Avis délibéré de la mission régionale d'autorité environnementale sur la reconstruction des deux téléphériques des Grands-Montets par la Compagnie du Mont-Blanc sur la commune de Chamonix-Mont-Blanc (74)

Avis n° 2022-ARA-AP-1410

Avis délibéré le 11 octobre 2022

Figure 9: Photomontage de la Gare sommitale Aiguilles des Grands Montets (source : dossier)

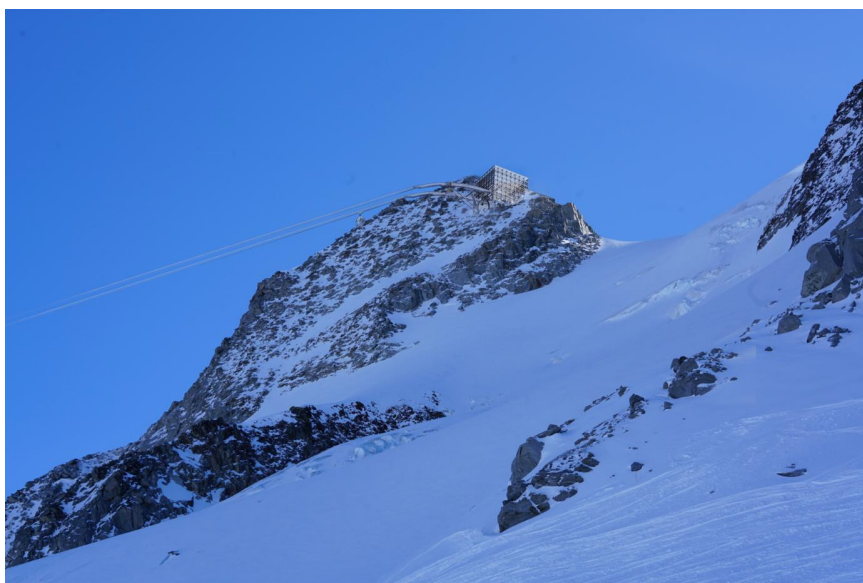
Les gares sont essentiellement vitrées. Le phénomène de réverbération sera limité grâce au traitement du verre avec une réflexion limitée à environ 14 %. Cependant les incidences en termes de surchauffe, condensation, abrasion par la neige, la glace, les traces (neige, vent etc), et liées au poids du matériau (notamment pour la gare G4) ne sont pas évaluées précisément. Le dossier nécessite des précisions sur ces points concernant notamment l'aspect des gares et les performances énergétiques du projet.
